Modification du PLU

1. Rapport

Par délibération du 16 mai 2019, le Conseil Municipal a engagé la présente révision allégée pour corriger une erreur matérielle.

PLU en cours

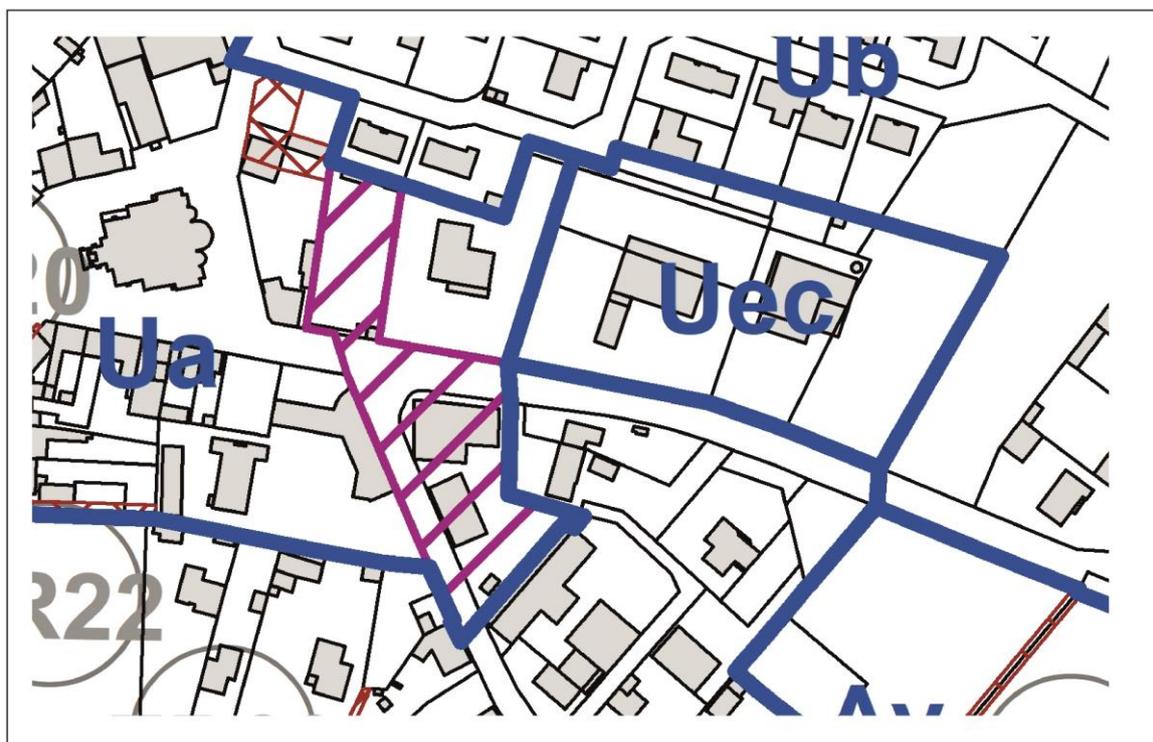
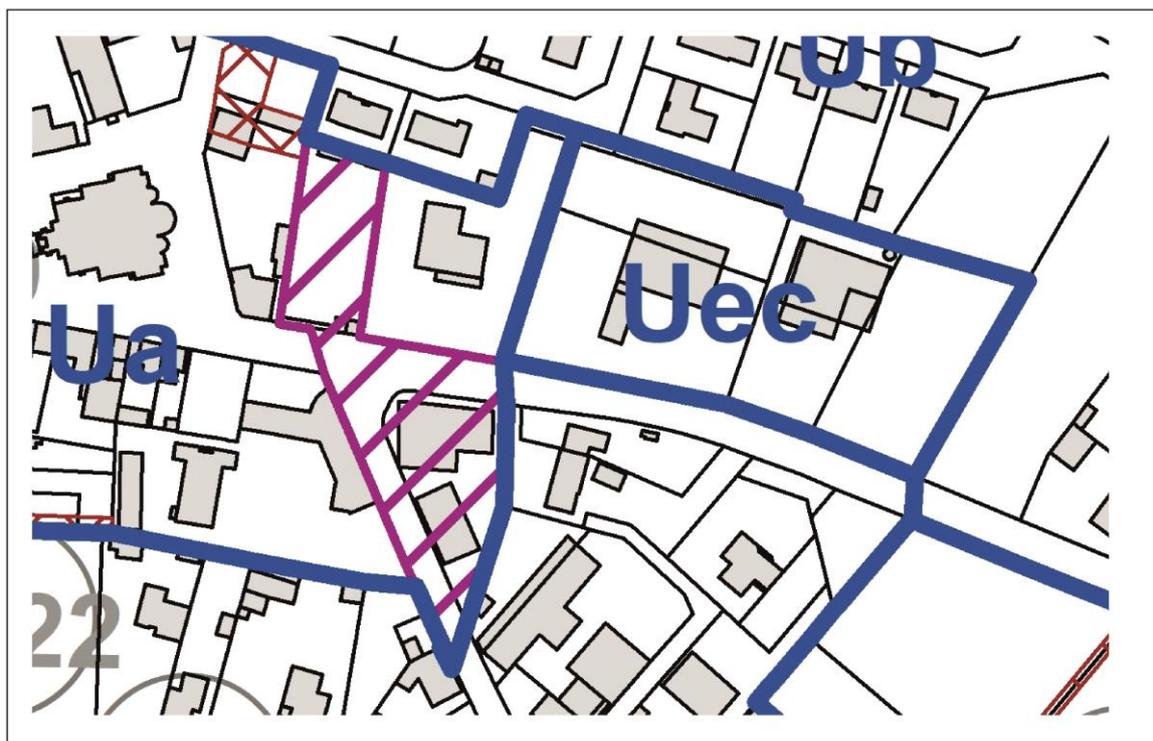
Lors de la révision, la limite entre la zone Ub et Uec a été mal positionnée. Celle-ci est recalée pour bien permettre un usage privatif des jardins de maisons.

Toujours dans le centre bourg, la commune a décidé d'acquérir les bâtiments situés à proximité immédiate de la mairie (périmètre vert), il resterait donc une partie (en jaune) qui resterait aux vendeurs. Cette petite pointe se trouve ainsi isolée en zone Ua. Dans un souci de cohérence, cette dernière passe donc de la zone Ua à la zone Ub avec réduction à ce niveau de la servitude à projet.

PLU en cours	PLU modifié	delta
Ua	5ha51	5ha47	-0ha04
Ub	58ha82	58ha98	+0ha16
Uec	0h85	0ha73	-0ha12

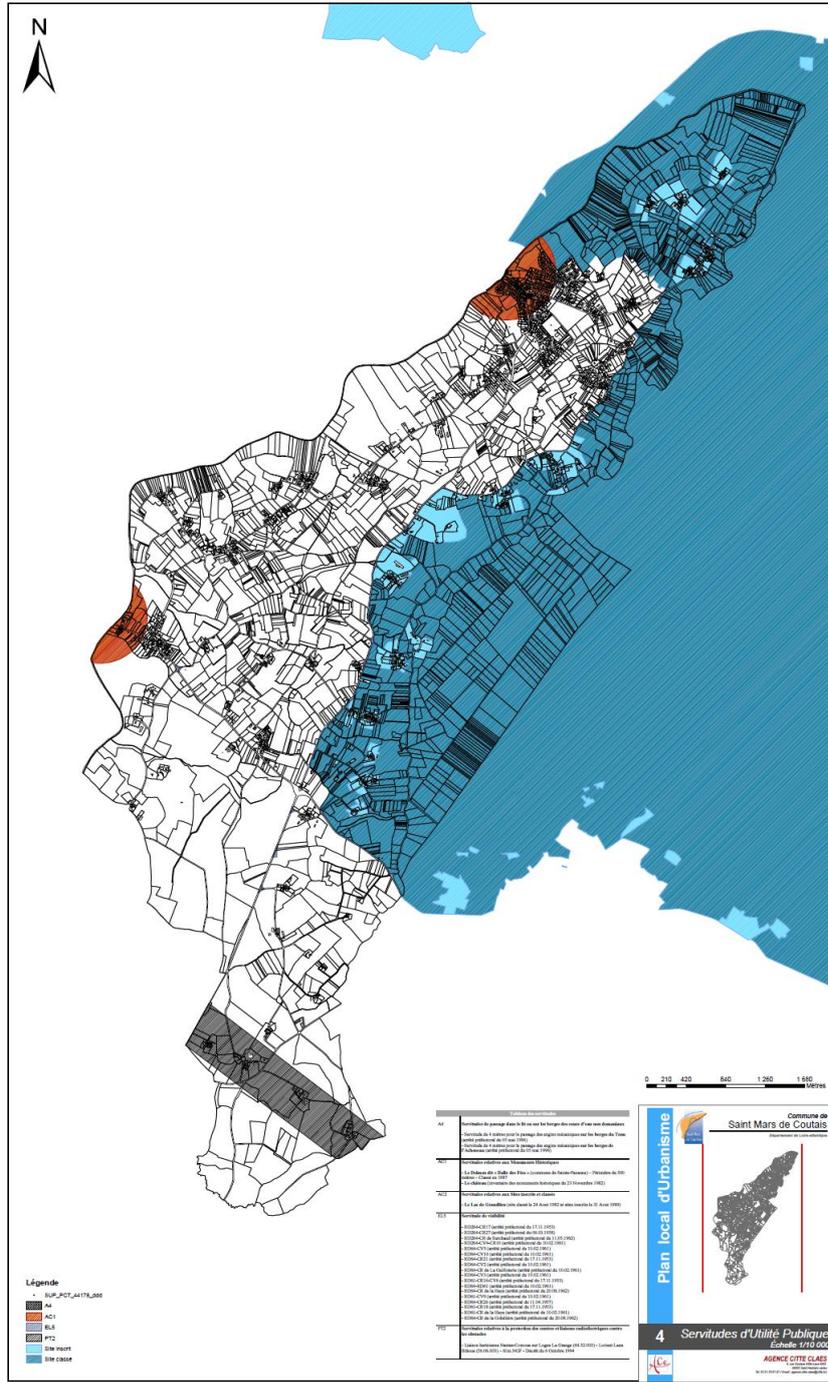
La servitude AC2 est mise à jour d'après les données disponibles et actualisées sur le site SIGLoire : Intégration des géométries numérisées à l'échelle cadastrale pour les sites classés de la Loire-Atlantique (44)
